Feszítőgörgő 531 0069 10 és 531 0071 10 termék helyettesítése 531 0250 10 cikkszámúval

INA 0018

1. ábra: A helyettesítés ábrázolása

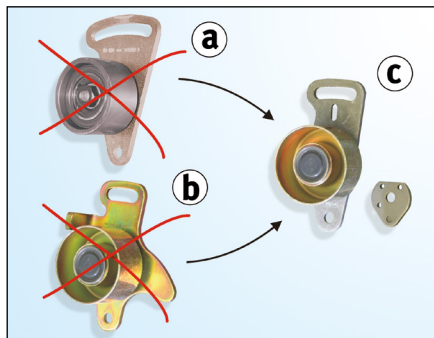
- a) 531 0071 10 számú feszítőgörgő
b) 531 0069 10 számú feszítőgörgő
c) **531 0250 10** számú feszítőgörgő

A **531 0069 10** és **531 0071 10** cikkszámú feszítőgörgők **már nem** szállíthatók és a **531 0250 10** cikkszámú feszítőgörgő helyettesíti (lásd **1. ábra**).

A **531 0250 10** cikkszámú feszítőgörgő két részből áll:

- Feszítőgörgő és alaptartó
- Távtartó lemez

2. ábra: Hajtás áttekintése

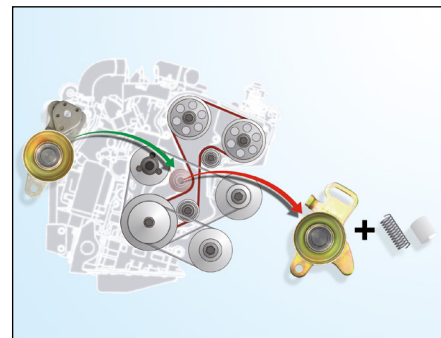
1. Hozza a motort a gyártó előírásai szerint a megfelelő helyzetbe
2. Szerelje ki a régi feszítőgörgőt (A rugó és a hüvely már **nem** szükséges)
3. Szerelje be az új feszítőgörgőt (a régi csavarokat újra felhasználhatják)
4. Feszítse meg a fogasszíjat az arra rendelt szerszámmal
5. Húzza meg a rögzítőcsavarokat a gyártómű előírásai szerint
6. Forgassa meg kézzel a forgattyútengetlyt a motor forgásirányában
7. Ellenőrizze a fogasszíj feszességét egy alkalmas mérőműszerrel, szükség esetén módosítsa (ismételje meg a 4 - 6 lépéseket)
